TRF-Ergänzung hinsichtlich der Installation von Flüssiggasanlagen in Wohneinheiten, die nur zur vorübergehenden oder jahreszeitlichen Nutzung dienen

Zu den neuen Technischen Regeln Flüssiggas (TRF), Ausgabe März 2012, wird hiermit eine Ergänzung hinsichtlich der Installation von Flüssiggasanlagen in Wohneinheiten, die nur zur vorübergehenden oder jahreszeitlichen Nutzung dienen, bekanntgegeben.

7.5.1.4 Versorgung besonderer Verbrauchsanlagen

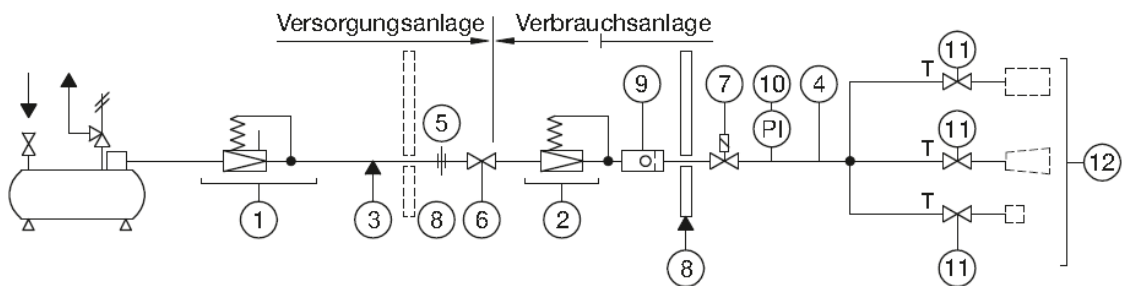
Der Abschnitt 7.5.1.4 wird durch folgenden Abschnitt ersetzt:

Flüssiggas-Anlagen mit einem Höchstverbrauch von 1,5 kg/h in Wohneinheiten, die nur zur vorübergehenden oder jahreszeitlichen Nutzung bestimmt sind (z. B. Mobilheime, Jagd- und Forsthütten, privat genutzte Bauwagen usw.), können auch nach DIN EN 1949 installiert werden. Der Betrieb und die Prüfung der Anlagen, die nach DIN EN 1949 installiert sind, erfolgt nach DVGW-Arbeitsblatt G 607.
